Bilag 3

Hvidbog - Henvendelser i forbindelse med forudgående offentlighed for et byudviklingsområde ved Krimsvej

Sagsnr. CBU
2007-105170

21. DECEMBER, VINTERTID

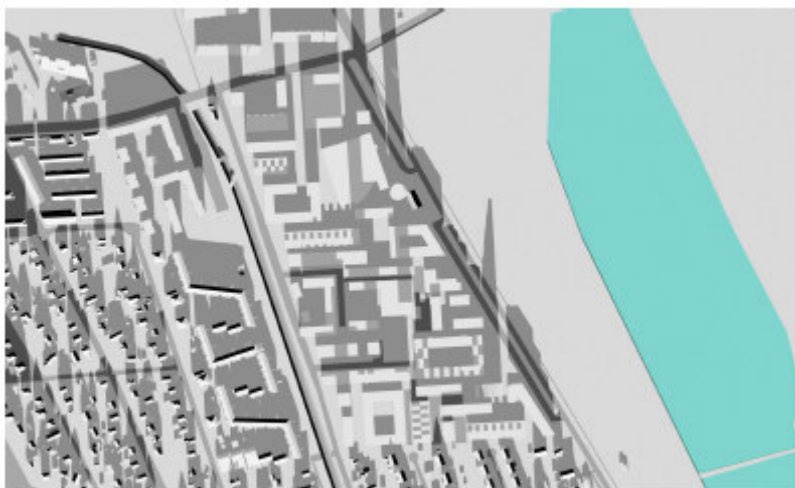
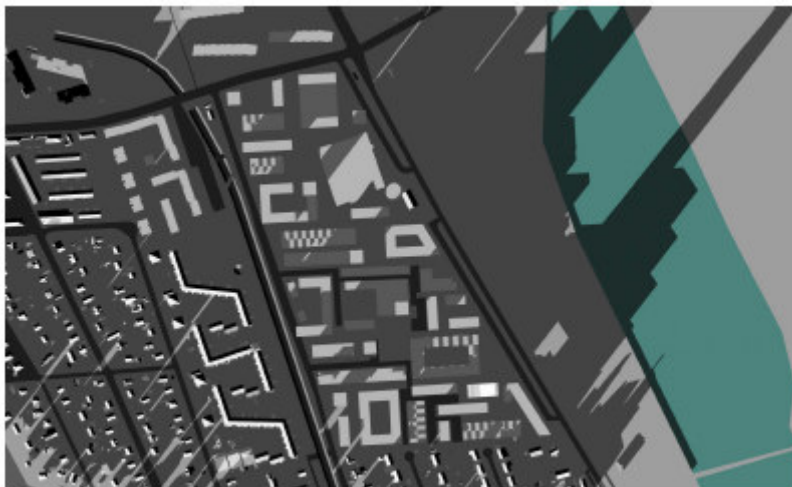
Man finder skyggediagrammerne intetsigende. Man mangler diagram i vinterhalvåret. Amager Strandparks Venner nævner, at slagskygger ifølge Planetarieret kan blive over 400 m lange en aften sidst i august. Højhusene vil skabe voldsomme kastevinde med placeringen på et begrænset område. Amager Strandparks Venner kan desuden ikke finde klimadagsordenen i helhedsplanen.

Forvaltningen har ikke medtaget skyggediagrammer for vintersolhverv i startredegerørelsen, da der som oftest er gråt og overskyet om vinteren. Desuden vil selv små bygninger og beplantning trække så lange skygger, at det meste af et byområde vil ligge i skygge på givne tidspunkter. Vi har på foranledning af reaktionen imidlertid udarbejdet nedenfor viste skyggediagrammer for vintersolhverv.

Forvaltningen har ikke modtaget de omtalte skyggediagrammer fra Planetarieret. Der vil på et tidspunkt i løbet af aftenen og morgenen på alle årstider falde lange skygger fra højhusene. Ved solopgang og solnedgang vil skyggerne fra enhver etagebebyggelse blive mere end 400 m lange, i princippet er skygger uendeligt lange umiddelbart efter solopgang og før solnedgang.

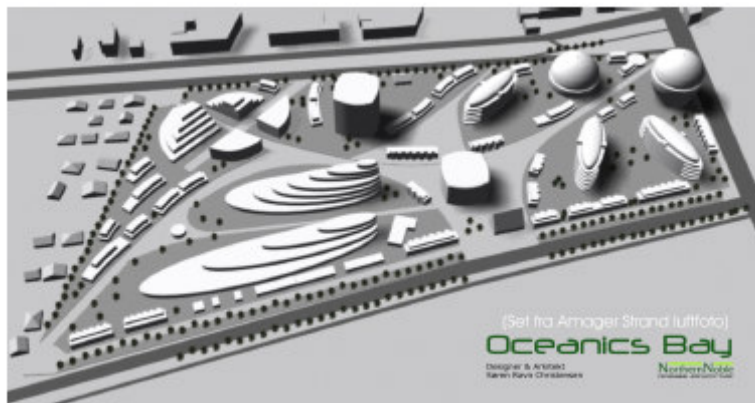
Northern Noble har lavet et alternativt forslag:

Den viste bebyggelsesplan er ikke tilpasset en situation, hvor der sker en trinvis udskiftning og delvis bevaring af eksisterende bygninger, der er egnede til en anden anvendelse og vil være et aktiv for oplevelsen af, at der er tale om et eksisterende industriområde, der overgår til en anden anvendelse. Ud over krudtmagasinet og to bevaringsværdige bygninger er der ikke hensyn at bevare eksisterende strukturer. Der tages heller ikke udgangspunkt i slanke højhuse, som der lægges op til i oplæg til en højhusstrategi.
